計画名称
氷室町シェアハウス計画
住所：兵庫県神戸市兵庫区氷室町1-42-6

図面名称
配置図兼各階平面図

縮尺 1:75
図面番号 A-1

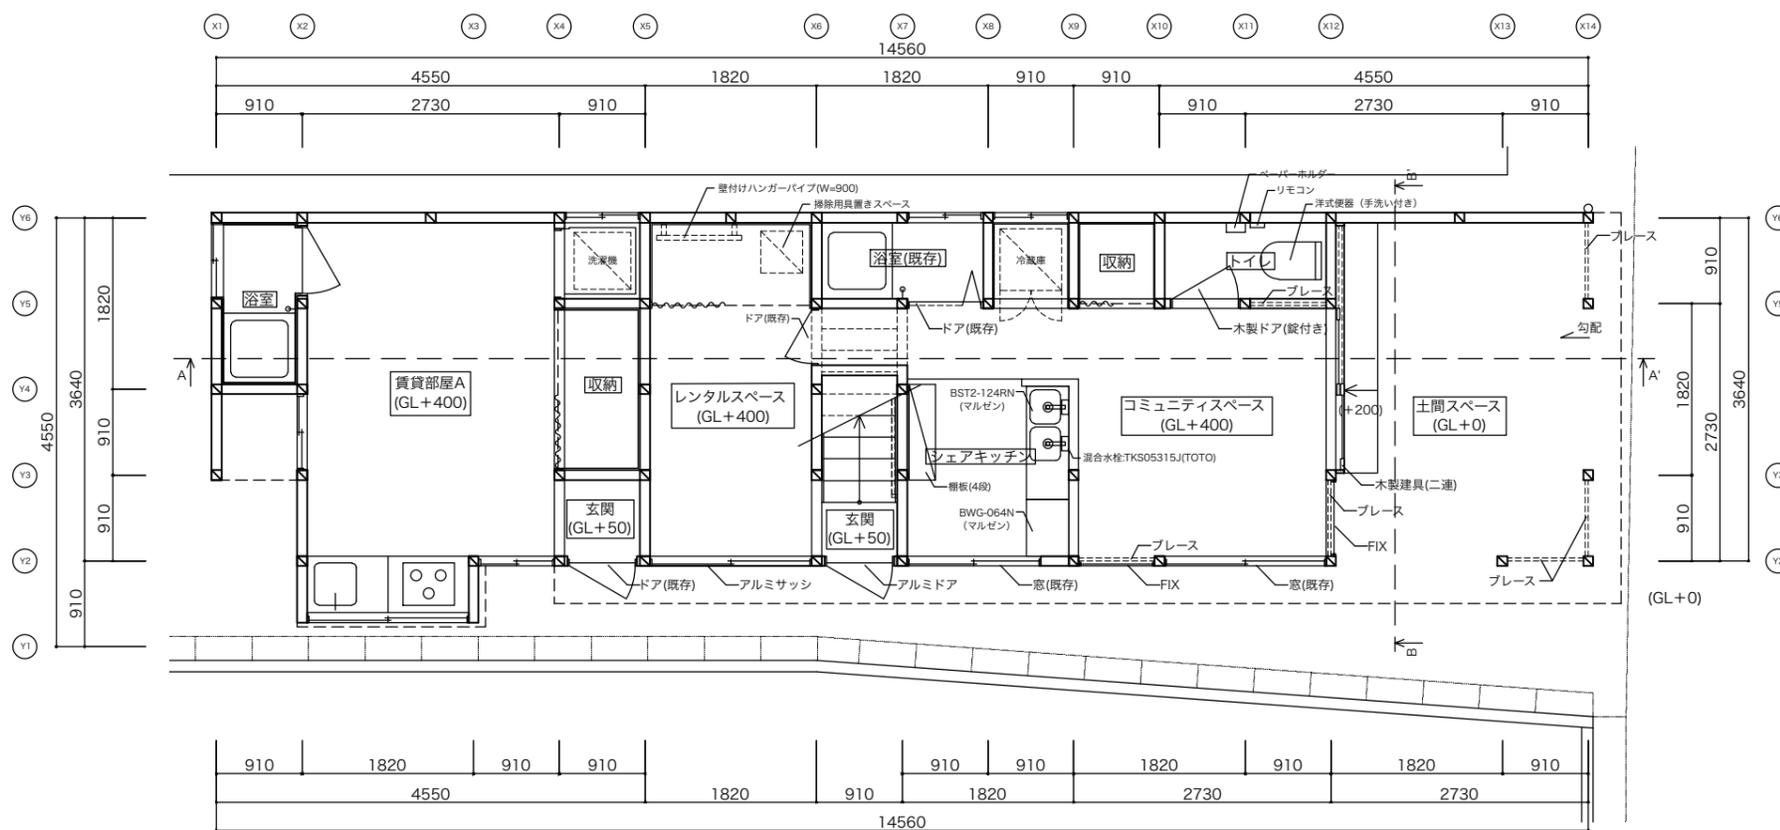
図面変更
手洗いを追加
外壁解体箇所修正(土間スペース東)
見積もり検討後大幅図面修正
